Direzione Tecnica

DEIF n. 59.4

CONDIZIONI DI RECEPIMENTO DELLE DISPOSIZIONI DI ESERCIZIO DI RFI

08/2022-31/2021-22/2021-14/2021-11/2021-10/2019-09/2019
ALL'INTERNO DEL QUADRO NORMATIVO DI TRENITALIA

D2) Segnale imperativo con funzione di protezione zona soggetta a caduta massi

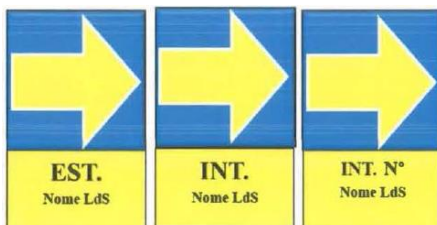
Sulla tabella identificativa, a fondo bianco, sono riportate in nero la dicitura "Caduta massi" e la progressiva chilometrica del segnale.

E3) Segnale imperativo di protezione per le provenienze dal binario illegale

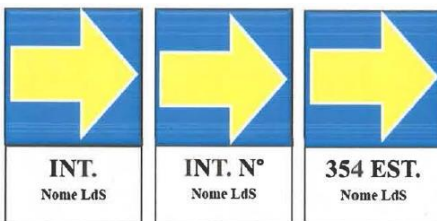
Sulla tabella identificativa, a fondo giallo, sono riportati in nero la dizione "Illegale" e il nome della località di servizio.

- La figura 1b è così sostituita:

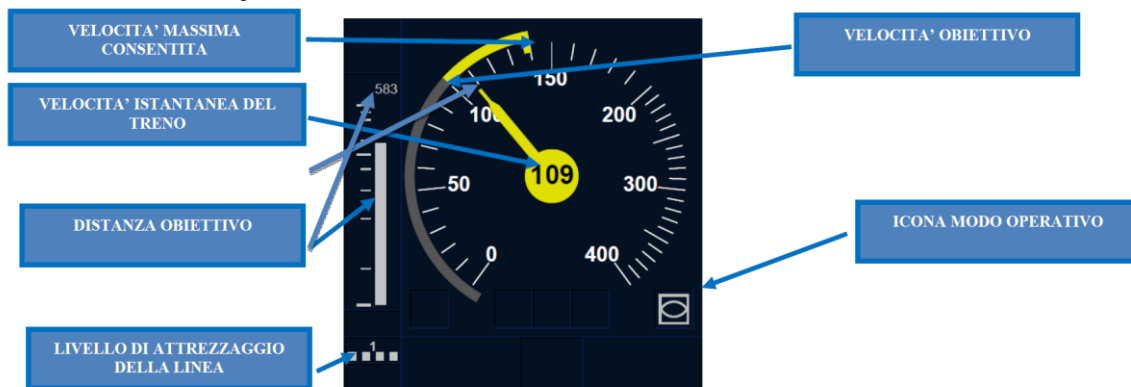
All'allegato 4 sono apportate le seguenti modifiche:

- Il titolo dell'allegato è così modificato:

PRINCIPALI SEGNALEZIONI E INDICAZIONI VISUALIZZATE IN CABINA DI GUIDA DEI VEICOLI ATTREZZATI CON IL SISTEMA ERTMS/ETCS
